Référence : E/09-295

VALFRANCE  
49, avenue Général Clémenceau  
BP 50021  
60302 SENLIS CEDEX

Site de Vaux-le-Pénil  
Route de Chartrettes  
77000 VAUX-LE-PENIL

OBJET : Rapport de présentation au Conseil Départemental de l'Environnement et des Risques Sanitaires et Technologiques proposant des prescriptions complémentaires suite à l'examen de la tierce expertise de l'étude de dangers.

Potentiel de danger n°4 : explosion primaire  
dans une cellule inférieure du silo 1

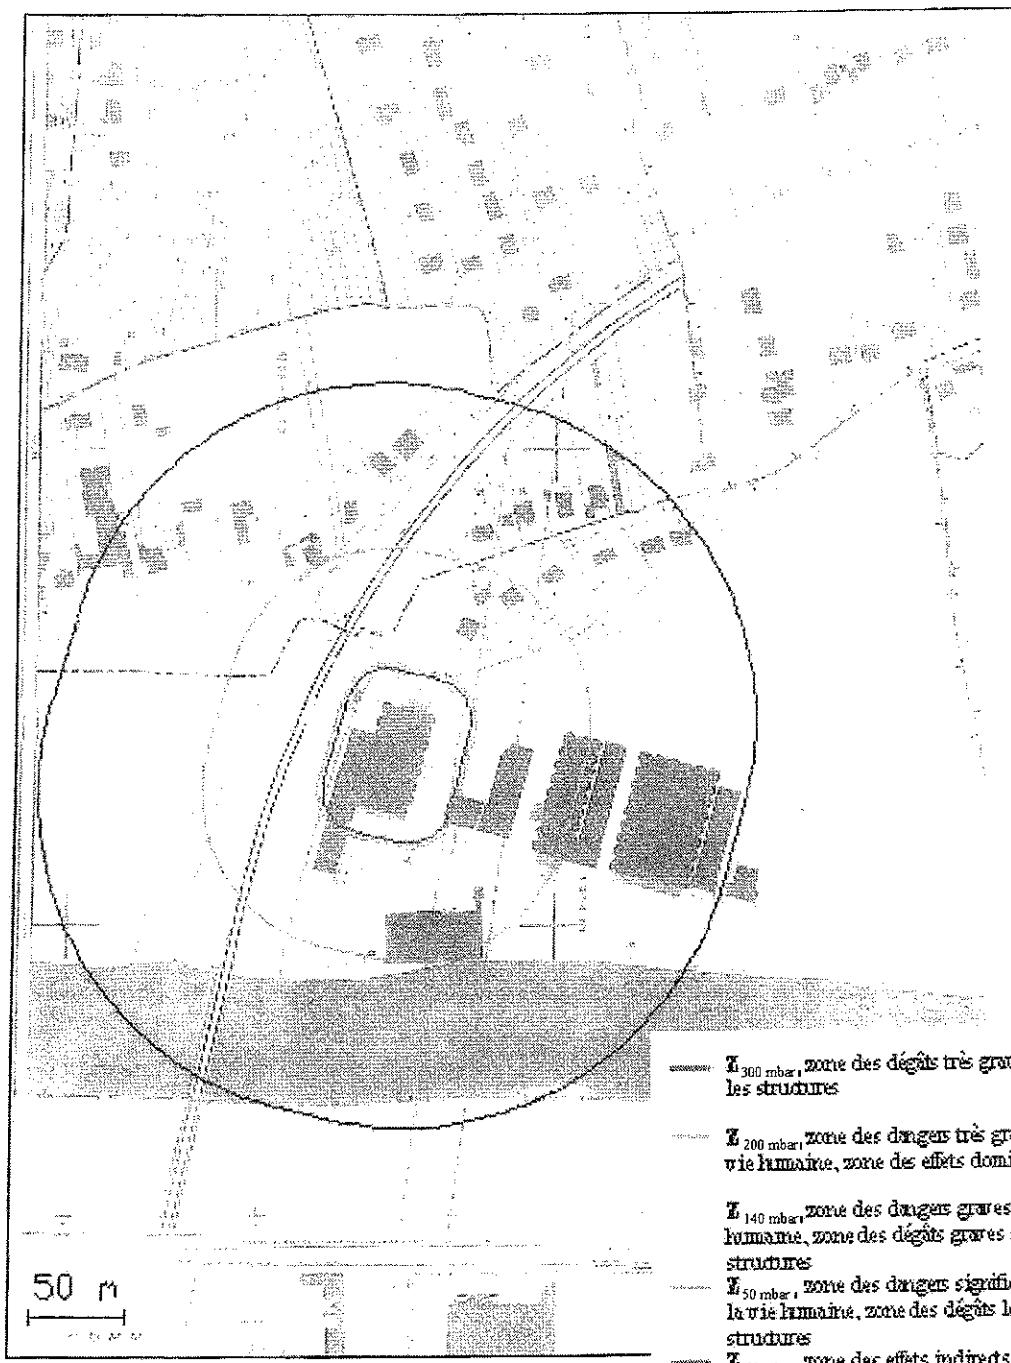
- des maisons d'habitations, des établissements commerciaux ou industriels voisins ainsi que la départementale RD39 et la voie ferrée Corbeil-Montereau pourraient être impactés par les effets de surpression de 50 mbar en cas d'explosion primaire dans une cellule inférieure du silo 1 (scénario « B »). La voie ferrée et une partie de la RD 39 pourraient également être impactés par les effets de surpression de 140 mbar. Au sens de l'article 10 de l'arrêté ministériel du 29 septembre 2005 relatif à la quantification de la gravité des potentiels de dangers, au maximum une vingtaine de personnes serait impactée par les effets de surpression de 50 mbar.
- La route RD39 pourrait être impactée par les effets de surpression de 50 mbar en cas d'explosion secondaire dans les tours des silos 2, 3 ou 4 (étage +6,4 m des 3 tours, scénarios « C »).

- de fournir une étude technico-économique visant à réduire voire supprimer le risque d'explosion dans une des cellules inférieures du silo 1, vu que l'exploitant n'a pas justifié qu'il a recherché des mesures de maîtrise des risques répondant à l'article R 512-9 du Code de l'Environnement,
- d'obturer les espaces laissés libres dans les dalles des tours des silos 2, 3 et 4 afin d'éliminer les risques d'explosions secondaires dans ces tours.
